**Nota van
Beantwoording en
wijziging inzake
wijziging van de
Legger Delfland met
kenmerk
LEGGER2024-D-02**

Beantwoording ingediende
zienswijzen

DMS#2368620
20 november 2024

Hoogheemraadschap van
Delfland

Figuur 1, Ontwerptekening zoals vergund, ter plaatse van de open duiker bij het Prinsenbos (B9900).

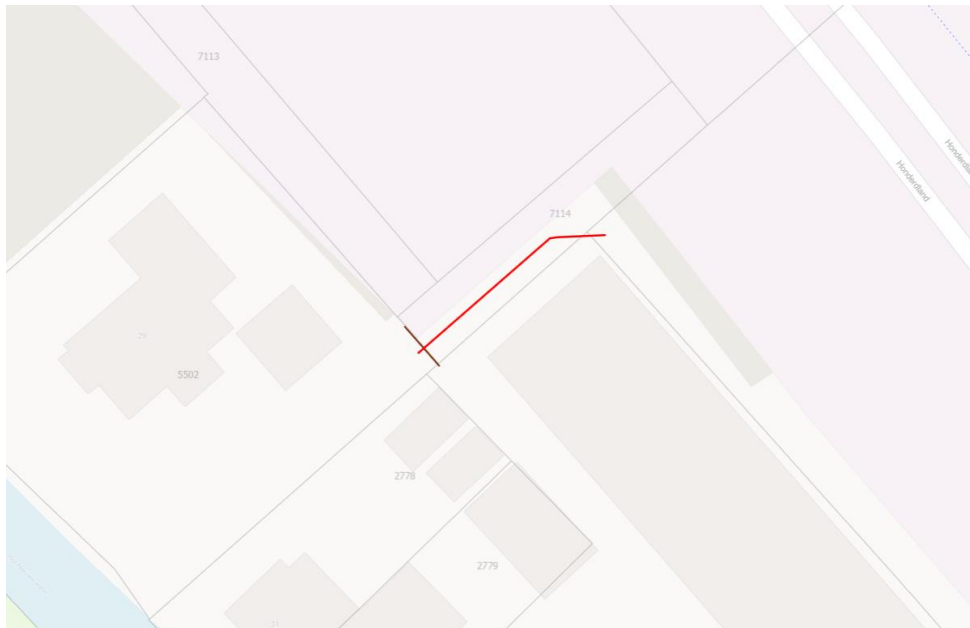
De indiener van deze zienswijze wijst Delfland erop dat op de duiker met leggercode B9900 een gemaal ligt dat eigendom is van het Hoogheemraadschap van Delfland, en dat dienstdoet voor de inlaat en waterval van het Prinsenbos. Als de onderhoudsplichtige in de toekomst genoodzaakt is om aan deze duiker constructief onderhoud of onderhoud aan het doorstroomprofiel te plegen, vormt de aanwezigheid van dit gemaal een complicerende factor, aangezien zij hierover geen zeggenschap hebben. Het lijkt de indiener daarom logisch en passend dat het onderhoud aan deze duiker aan Delfland toegekend wordt.

Het gaat om een open betonnen duiker, die is aangelegd t.b.v. de realisatie van het Prinsenbos, met vergunning 1151184. In deze vergunning is bepaald dat de eigenaar onderhoudsplichtig is voor de aangebrachte werken, en dus ook voor de duiker.

In 2016 is boven deze duiker een gemaal geplaatst, met vergunning "2016-002029", projectplan 701874. Hier zijn afspraken over gemaakt in een samenwerkingsovereenkomst (getekend op 21 januari 2016). Het eigendom, en hiermee de onderhoudsplicht, van het gemaal, de aanzuigleiding en de persleiding ligt bij Delfland. In deze samenwerkingsovereenkomst zijn geen afspraken gemaakt over de bestaande open duiker.

Wij erkennen dat de aanwezigheid van een gemaal boven op een duiker een gecompliceerde factor is. Echter willen wij de bepalingen uit de vergunning aanhouden op de legger. Deze sluiten aan op de bepalingen uit de leggertekst:

1. De verplichting tot de instandhouding van de constructie van een duiker rust op de eigenaar,
2. De verplichting tot het onderhoud ten behoeve van een goede doorstroming door een duiker rust op:
 - a. het Hoogheemraadschap van Delfland als deze is gelegen in primair water
 - b. de eigenaar als deze is gelegen in secundair water

Het Ontwerpbesluit van leggerwijziging LEGGER2024-D-02 voor duiker B9900 zal ongewijzigd vastgesteld worden.
